**Avis de la Mission Régionale d'Autorité environnementale
de Bourgogne-Franche-Comté
sur le projet de parc éolien Voie du Tacot
sur la commune de Brotte-lès-Ray (70)**

n°BFC-2020-2692

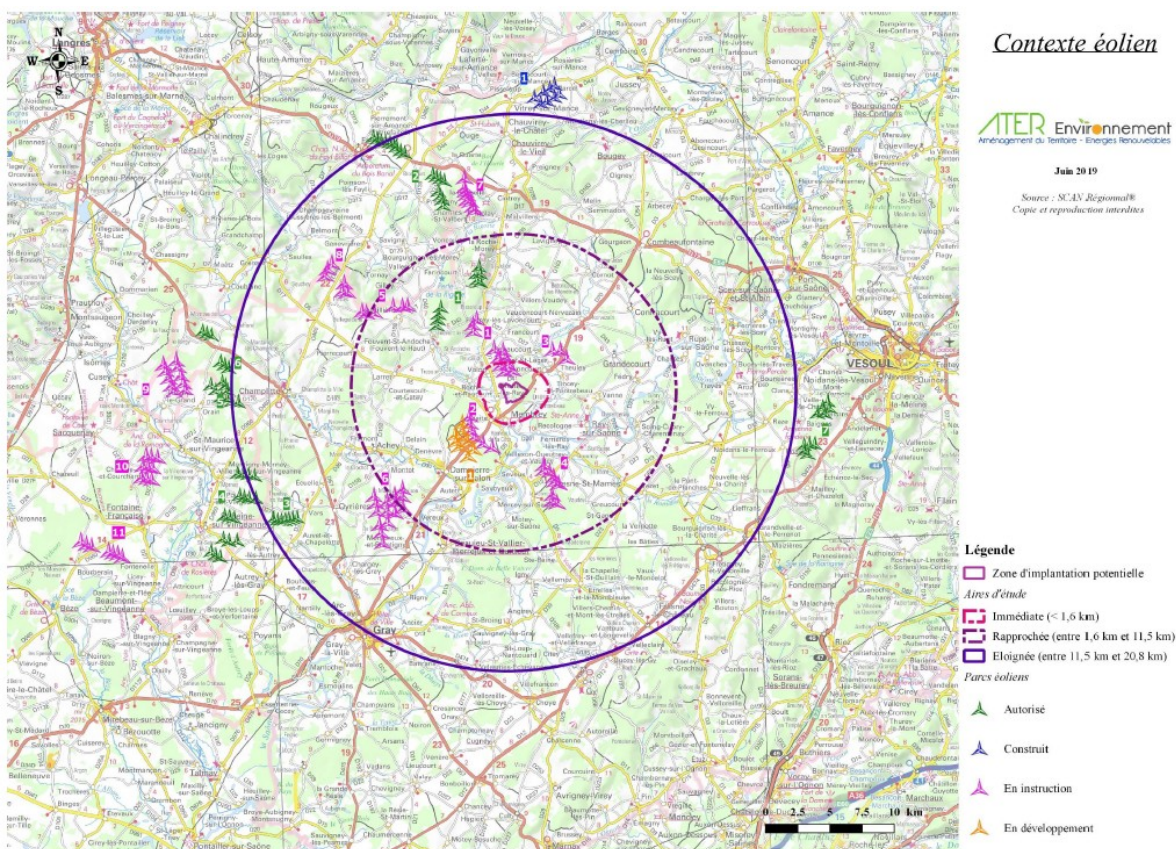
Le dossier d'étude d'impact considère les effets cumulés des différents projets éoliens présents dans les aires d'étude ayant fait l'objet d'un avis de l'autorité environnementale, ainsi que les projets non éoliens, comme un parc photovoltaïque, une extension de carrière ou un document d'urbanisme. Le territoire est très concerné par le développement éolien, même si un seul parc est construit à ce jour. L'étude d'impact considère aussi les effets cumulés

des deux autres projets éoliens portés par la Société Parc éolien de la Voie du Tacot (situés à Mont-Saint-Léger et à Vaite) et du projet de parc éolien du Blessonier (projet situé à 1 km du projet de Brotte-lès-Ray). La demande d'autorisation environnementale de ce parc a été rejetée par arrêté préfectoral du préfet de la Haute-Saône en date du 10 septembre 2019. L'ensemble de ces projets éoliens sont représentés dans la carte ci-dessus.

Pour l'analyse paysagère, le rapport propose deux scénarios. Le premier porte sur les projets construits, autorisés ou en cours d'instruction, incluant les deux autres projets de la Voie du Tacot. Le second y ajoute les projets déjà refusés ou en cours de développement. Les projets éoliens de Sud Vannier et Vannier-Amance en Haute-Marne, situés tous deux à 15km de Brotte-lès-Ray ne sont pas pris en compte. Seuls 8 points de vue sont proposés. En l'absence d'une analyse commune prenant en compte les trois projets de la Voie du Tacot, l'étude d'impact met en évidence que le parc éolien de Brotte-lès-Ray "*participe peu à la saturation des paysages*". La concomitance des trois dossiers portés par la société Voie du Tacot SAS sur le même secteur (projets de Brotte-lès-Ray, Mont-Saint-Léger et Vaite), qui constitue de fait un projet d'ensemble, devrait donner lieu à une étude globale de l'impact paysager de ces projets, ce qui n'est pas le cas. **La MRAe recommande de compléter l'analyse des effets paysagers cumulés en insérant d'autres points de vue représentatifs, en quantifiant et qualifiant le niveau d'impact sur chaque photomontage et en rendant cette partie conclusive sur l'insertion paysagère du projet d'ensemble de la Voie du Tacot.**

Carte de localisation des aires d'étude de l'état initial de l'environnement (extrait de l'EIE)

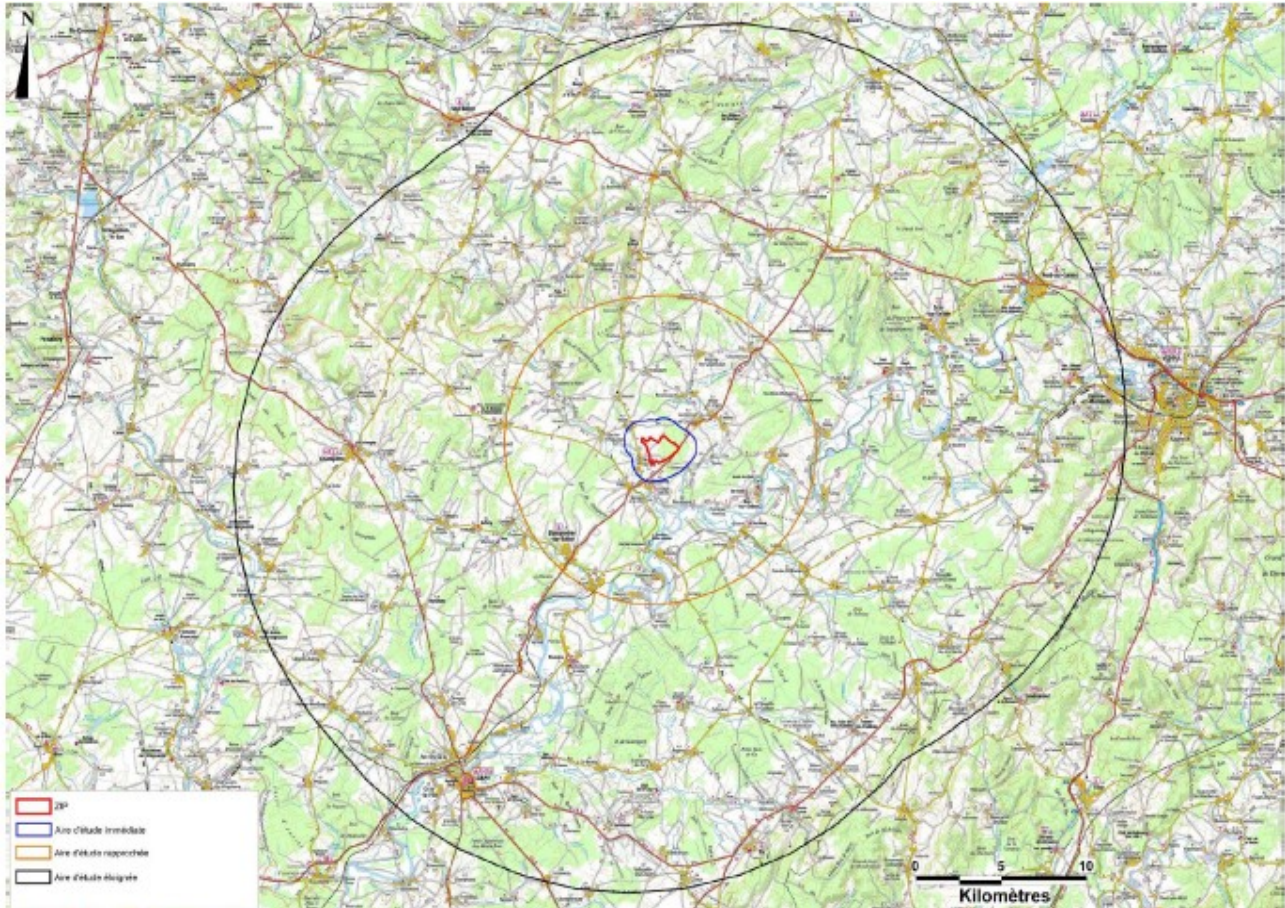
Pour le volet écologique (hors chiroptères) de l'étude d'impact, trois périmètres d'étude sont définis et illustrés par la carte ci-dessous, qui diffèrent de ceux détaillés page 35 de l'étude d'impact : les aires d'étude immédiate (AEI) et rapprochée correspondent à des zones autour de la ZIP de rayon respectif 1 km et 8 km. L'aire d'étude éloignée s'étend sur un rayon de 20 km autour des trois projets de la Voie du Tacot afin de tenir compte des enjeux liés au déplacement des espèces à grand territoire.
